Mission régionale d'autorité environnementale
NORMANDIE

**Avis délibéré
Construction d'un parc photovoltaïque au sol
sur la commune de Brieux (61)**

N° MRAe 2024-5610

Carte 3 : Synthèse cartographique des enjeux écologiques globaux (EI, p.45)

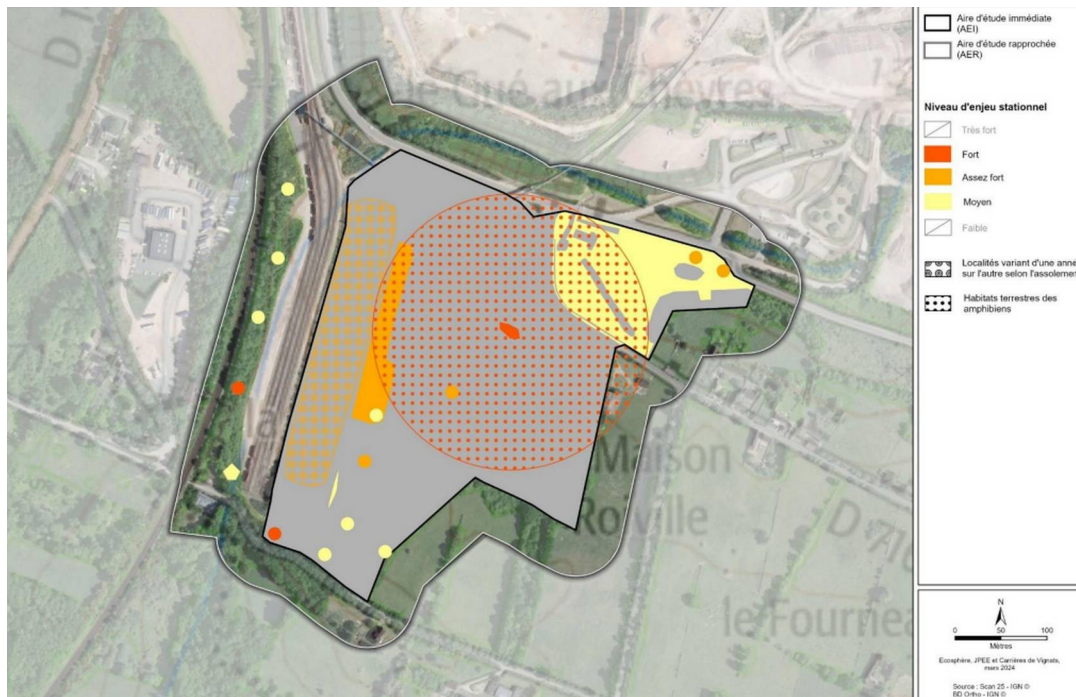
Des compléments sont donc nécessaires pour permettre de décliner correctement la séquence « évaluer réduire compenser (ERC) », d'autant plus que les enjeux sont notables (cf carte ci-dessous).

L'autorité environnementale recommande de compléter l'analyse de l'état initial de la biodiversité, notamment sur une période d'échantillonnage plus représentative de l'activité des chiroptères, et en tenant compte de l'ensemble des fonctionnalités potentielles du site du projet, y compris dans le contexte du corridor écologique identifié par le Sradet de Normandie.
